**Vysvětlení, změna či doplnění zadávací dokumentace č. 4
k Veřejné zakázce**

„Revitalizace prostranství u Pavilonů H a E“

Číslo spisu: **SNO/Otr/2020/39/revitalizace prostranství-Pavilon H a E**
Číslo zakázky: **P20V00000327**
(dále jen „VZ“)

PŘÍLOHA L1 (lavička)

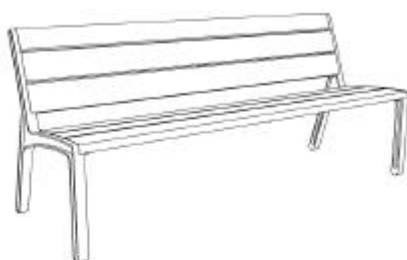
.....ve výkazu výměr se mají ocenit 3 ks laviček, 2 ks odpadkových košů a 2 ks stojanů na kola. V TZ je uvedeno, že tento mobiliář bude vybrán architektem před realizací s designem ve shodě s ostatním mobiliářem. Žádáme tímto zadavatele, aby upřesnil, jaký typ košů, laviček a stojanů má být v nabídce oceněn, protože tento není nikde jednoznačně specifikován.

Zadavatel nepožaduje ocenit 2 ks odpadkových košů a 2 ks stojanů na kola.

Zadavatel požaduje ocenit pouze 3 ks laviček, viz níže Příloha L1 (lavička).

PARKOVÁ LAVIČKA S OPĚRADLEM

konstrukce z hliníkové slitiny, sedák i opěradlo z dřevěných desek (tropické dřevo / resysta), snadné a pevné kotvení do podkladu, určeno do veřejných prostor, délka 185 cm, provedení dtto stávající lavičky u pavilonu N

Charakter konstrukce: odlitky ze slitiny hliníku (nosná kostra) spojené dřevěnými deskami pomocí šroubových spojů z nerezů.

Sedák: 3 desky z masivního dřeva obdélníkového průřezu (120×33 mm) délky 1800 mm.

Opěradlo: 2 desky z masivního dřeva obdélníkového průřezu (120×33mm) délky 1800 mm.

1 deska z masivního dřeva obdélníkového průřezu (95×33 mm) délky 1800 mm.

Kotvení: kotvení pod dlažbu do betonového základu pomocí závitových tyčí M8.
